Nasz znak: cP/0403.00-283/MK/0/

Dotyczy: opinia dla rozwiązań projektowych dla inwestycji pn.: „Opracowanie dokumentacji projektowej na potrzeby przebudowy drogi powiatowej 4137S, ul. Jagiełły w Bieruniu, na odcinku od skrzyżowania z ul. Wawelską (DK44) do skrzyżowania z łącznicą skrzyżowania „węzła Bieruń” budowanej drogi ekspresowej S1.

W nawiązaniu do Państwa pisma, z dnia 17.01.2024 r., o wydanie opinii do projektowanych rozwiązań w obrębie styku inwestycji GDDKiA polegającej na budowie drogi ekspresowej S1 wraz łącznikiem do ul. Jagiełły oraz inwestycji Powiatowego Zarządu Dróg w Bieruniu pn. „Opracowanie dokumentacji projektowej na potrzeby przebudowy drogi powiatowej 4137S, ul. Jagiełły w Bieruniu, na odcinku od skrzyżowania z ul. Wawelską (DK44) do skrzyżowania z łącznicą skrzyżowania „węzła Bieruń” budowanej drogi ekspresowej S1”, przekazujemy, że przedstawione rozwiązanie opiniujemy pozytywnie.

<p>data: I 2024r.</p>	<p>skala: 1:500</p>	<p>nr rysunku: 1</p>

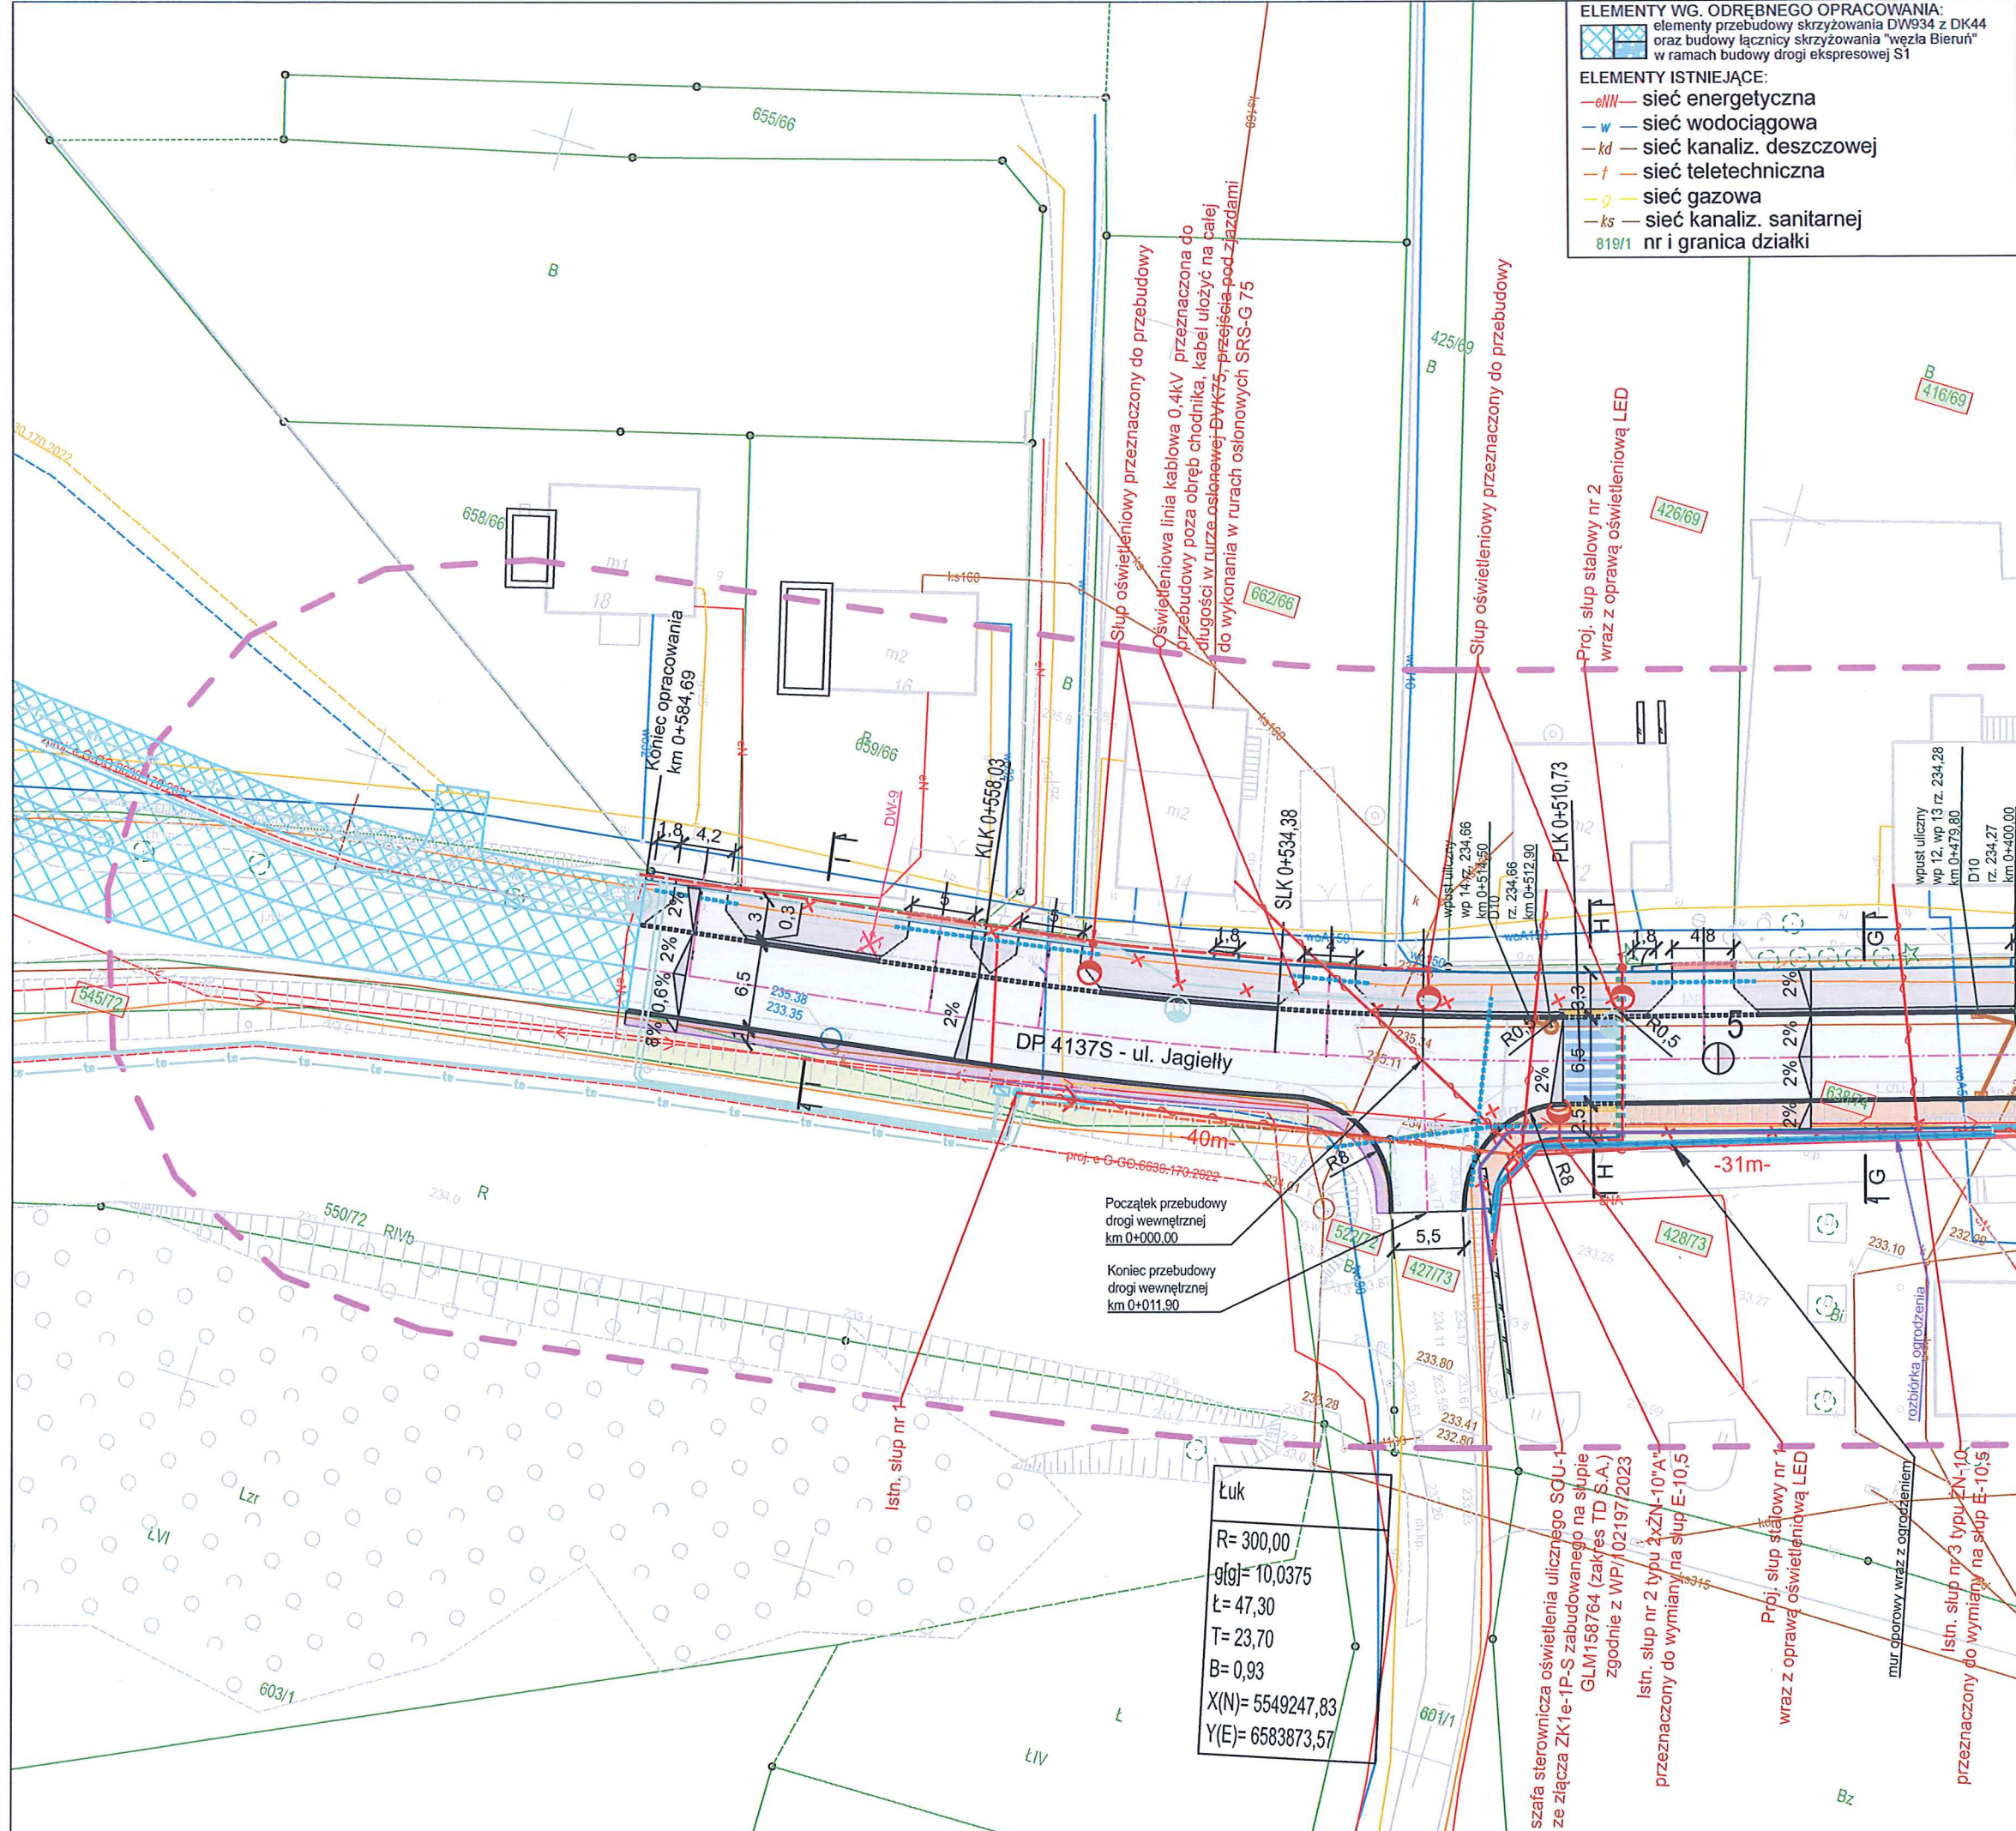
W miejscu styku inwestycji na ciągu pieszo-rowerowym (km 0+584,69) proponuje się rezygnację z pasa buforowego z kostki granitowej na odcinku ok.30 cm tuż przed zjazdem.

Tak jak zostało to przedstawione na Państwa Planie Sytuacyjnym, w zakresie branży elektroenergetycznej i teletechnicznej, projektowane przez nas uzbrojenie wchodzące na Państwa odcinek należy przebudować w ramach inwestycji Powiatu a przebudowy uzgodnić z właściwymi zarządcami uzbrojenia. Zakres decyzji ZRID nie pozwoli Wykonawcy inwestycji GDDKiA wyjść na dodatkowe działki w związku z czym opracowania ww. branż w zakresie inwestycji realizowanej przez nasze przedsiębiorstwo pozostają bez zmian.

nr upr. SLK/7810/PBD/18 - specjalność drogowa		
data:	skala:	nr rysunku:
I 2024r.	1:50/500	2.2

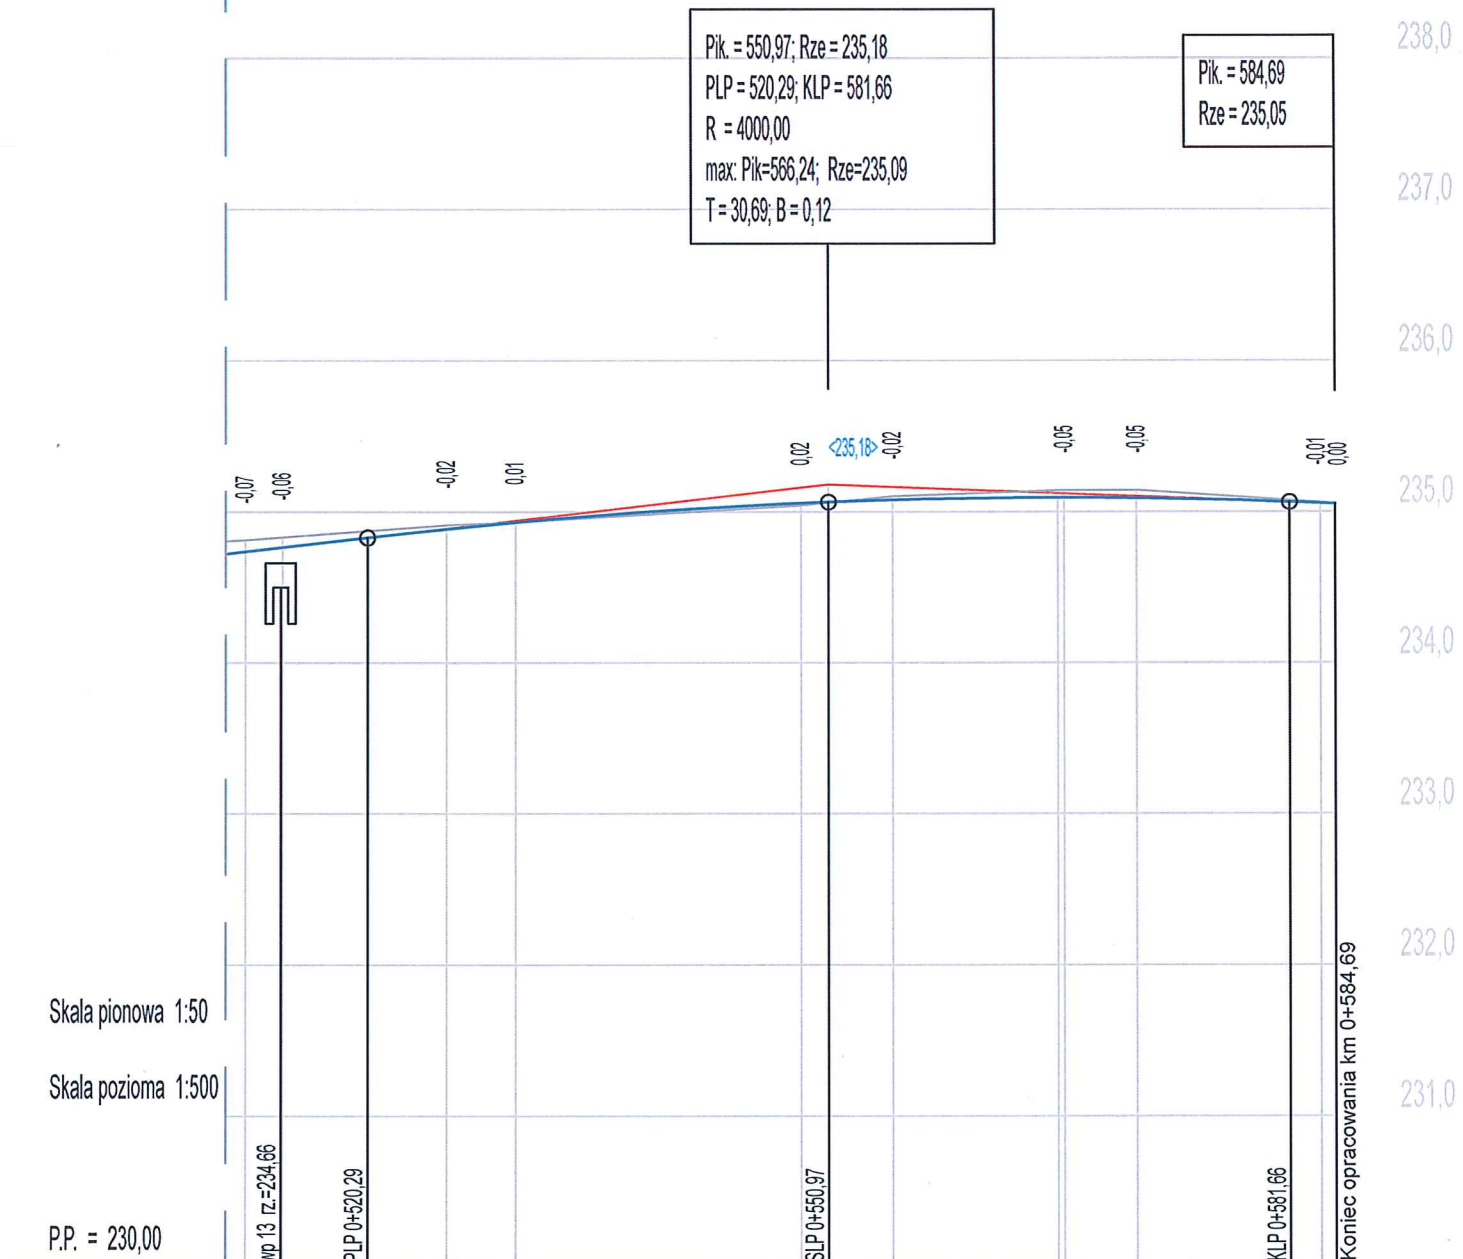
Ze względu na zatwierdzony charakter rozwiązań GDDKiA wymaga się zmiany pochylenia niwelety, w Państwa opracowaniu, w sąsiedztwie styku do wartości minimum -0,45%. Obecnie jest to -0,385% a na naszym odcinku pochylenie podłużne wynosi -0,95%,. Przy Państwa niwelecie -0,385% różnica pochylenia wynosi więcej niż 0,5% stąd w obecnym stanie należałoby wprowadzić łuk pionowy.
